Afgørelse om

Overgangsplan og revurdering

For: Havbundssedimentdepot ved Drastrup Kær

Den 8. december 2009

Bilag E: Indretning – digesnit

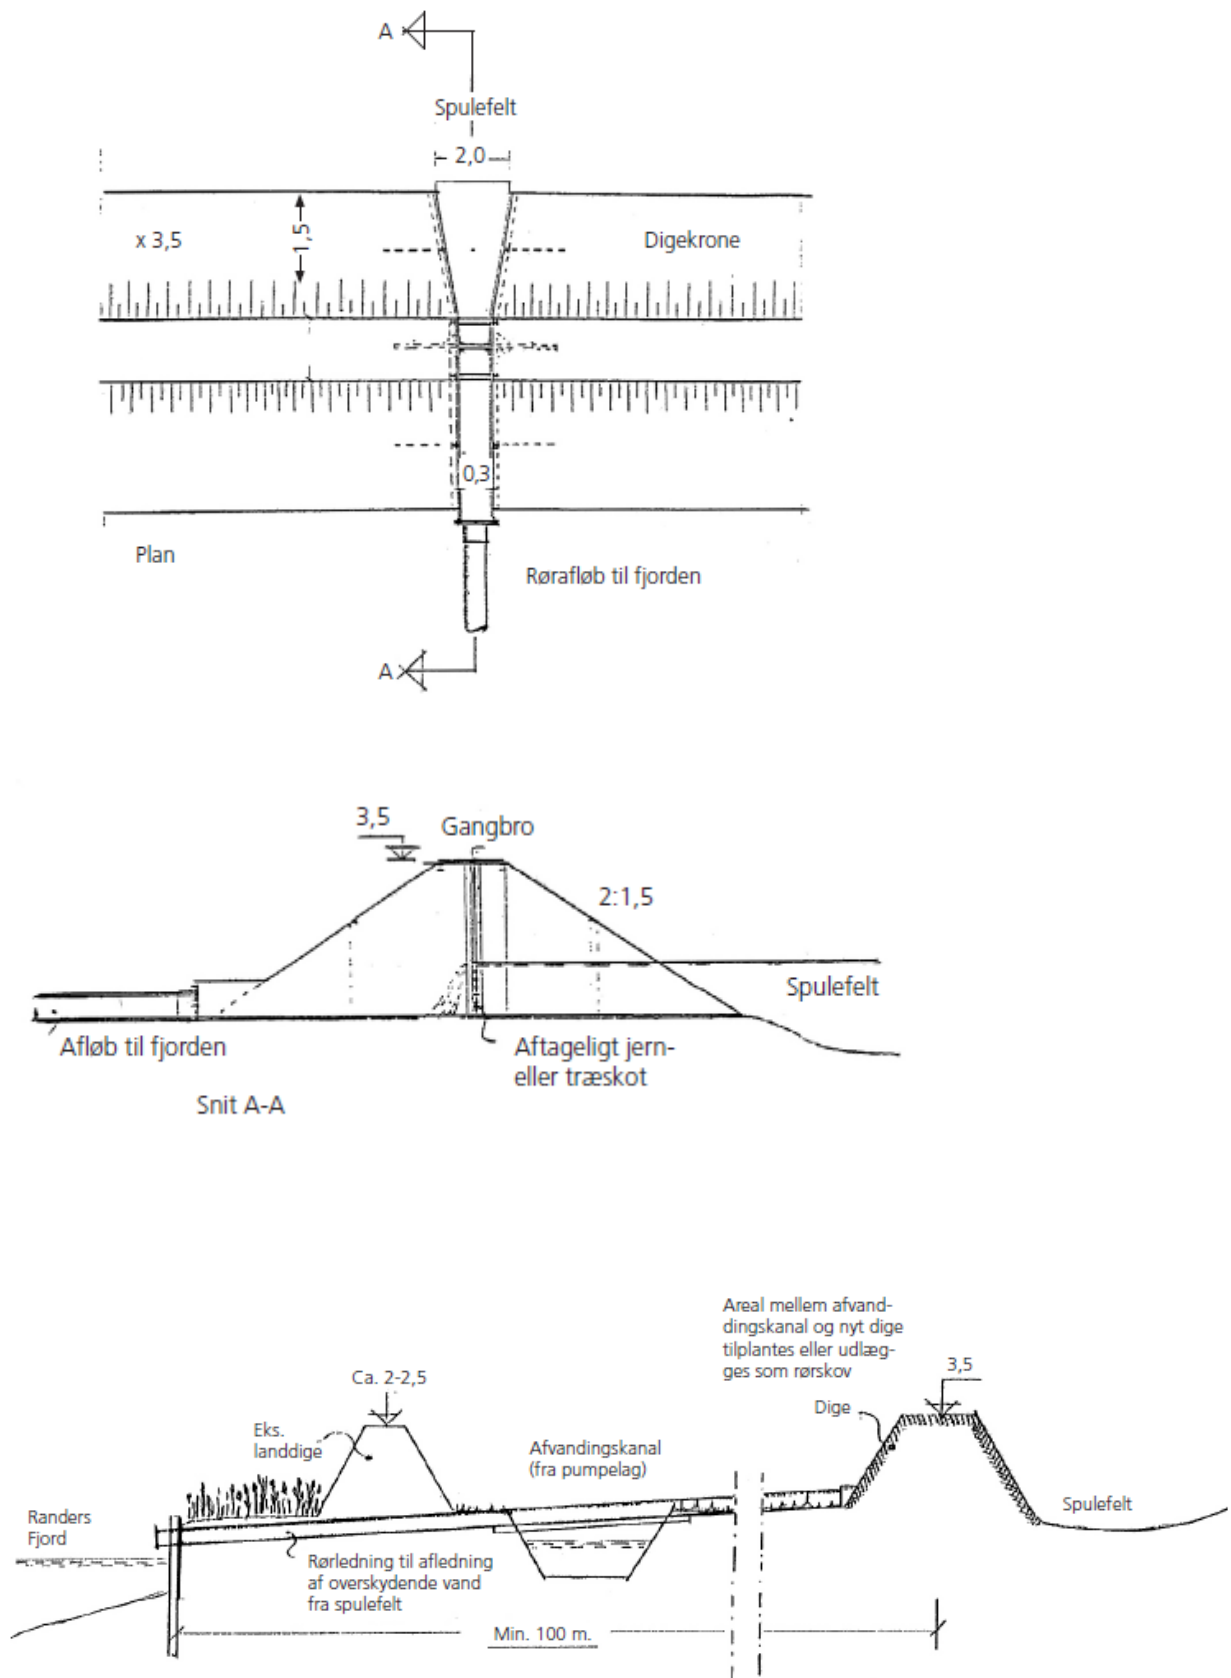
Der skal om deponeringsområdet fastholdes allerede etablerede diger, afskærende grøfter/volde i et nødvendigt omfang, således at overfladevand fra tilgrænsende arealer hindres i at strømme ind i området. Snit for dige og dæmning udformes som angivet bilag E. ○
